(PA_RSA) – Osservazione al Piano Attuativo adottato il 14/07/2016
Fascia_di_rispetto_piede_CSNO

OGGETTO: Osservazione al Piano Attuativo Denominato "PA_RSA" Adottato con Deliberazione di Giunta Comunale n. 107 del 14 luglio 2016 – entro ore 12,00 del giorno 22 agosto 2016. –
[PA_RSA]

estrpolato dalla tavola Elaborato 9 Sezioni di Progetto - Sezione 3-3:

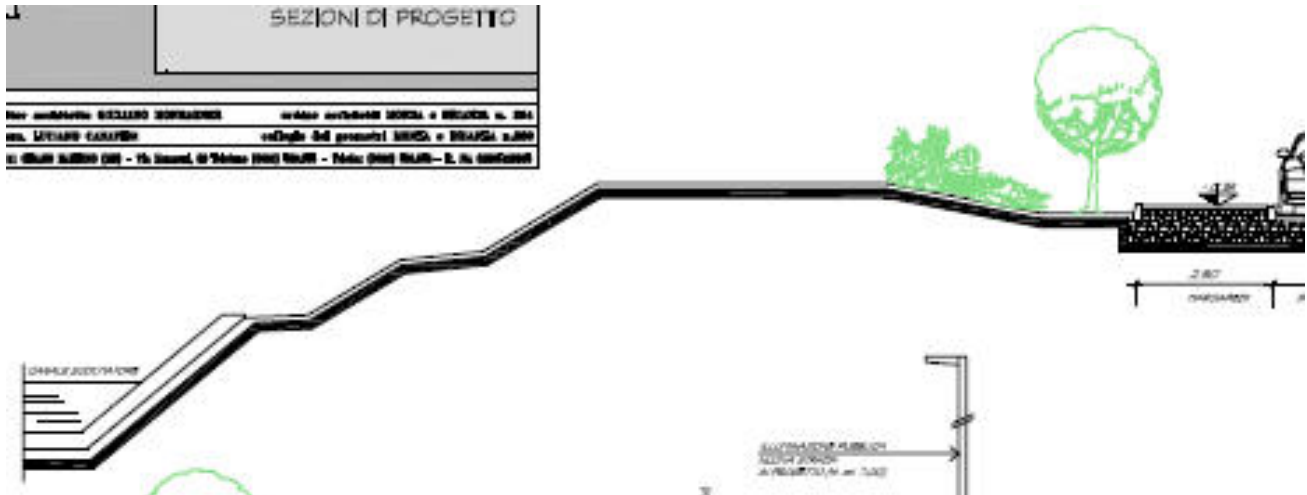
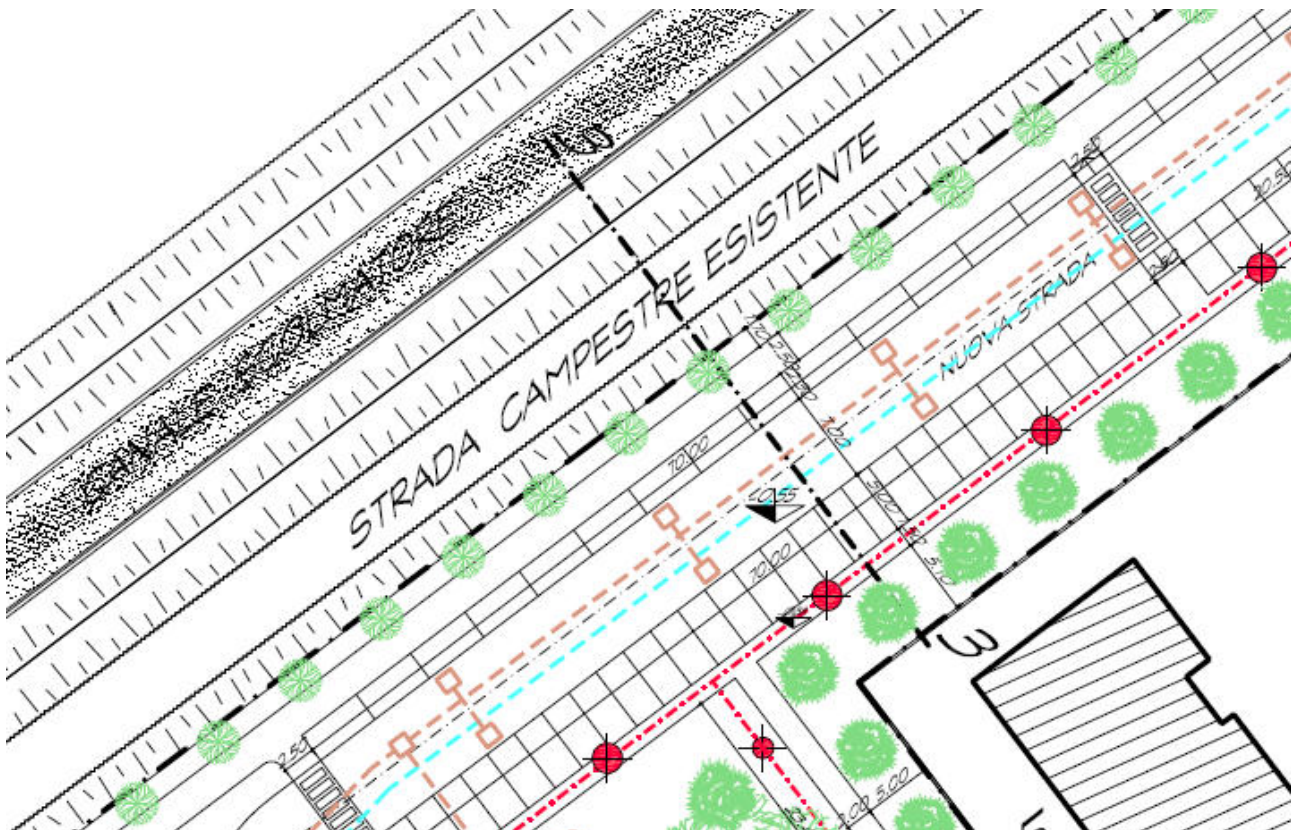
Da un esame della documentazione messa a disposizione del pubblico ed in particolare nella tavola 8 e 9 osserviamo la mancanza di alcune quote importanti per gli elaborati tecnici, come di seguito abbiamo :

A seguire abbiamo ingrandito parte della tavola Elaborato 9 Sezioni di Progetto - Sezione 3-3 dove mancano le varie quote:

Nella sezione 3-3 a sinistra si vede chiaramente la mancanza tutte le quote.

Siamo al confine sud con il CSNO Canale Scolmatore di Nord Ovest nella fascia di rispetto dai corsi d'acqua, manca la quotatura relativa alla distanza di rispetto dal piede del canale.

1. Una quotatura planivolumetrica puntuale e dettagliata dello stato di fatto.
2. Una quotatura planivolumetrica puntuale e dettagliata allo stato di progetto.
3. Una sezione quotata del CSNO Canale Scolmatore di Nord Ovest (in quel tratto l'allargamento è previsto o è già stato eseguito?).

Sotto: un estratto dalla Tavola Elaborato 8 Planimetrica di progetto opere pubbliche

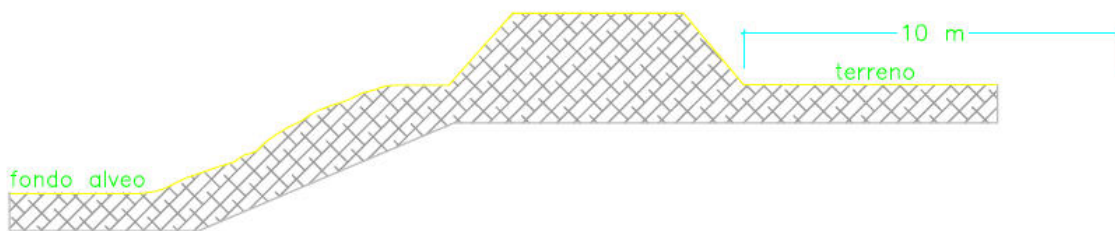
Anche nella vista in pianta mancano varie quote.

...disposizioni di cui al R.D. 523/1904 ed in particolare il divieto di edificazione ad una distanza minima di 10 metri dalle sponde dei corpi idrici (piede arginale esterno, ciglio di sponda).

In riferimento al R.D. 523/1904, la fascia di rispetto comprende l'alveo, le sponde e le aree di pertinenza dei corsi d'acqua per una distanza minima di **10 m** dalla sommità della sponda incisa o dal piede esterno dell'argine (in presenza di argini in rilevato), o coincidente con l'alveo di piena in caso di accertate situazioni di criticità idraulica locali. Nei tratti tominati la fascia di rispetto si estende ad una distanza di 10 m su entrambi i lati del diametro esterno delle pareti del manufatto.
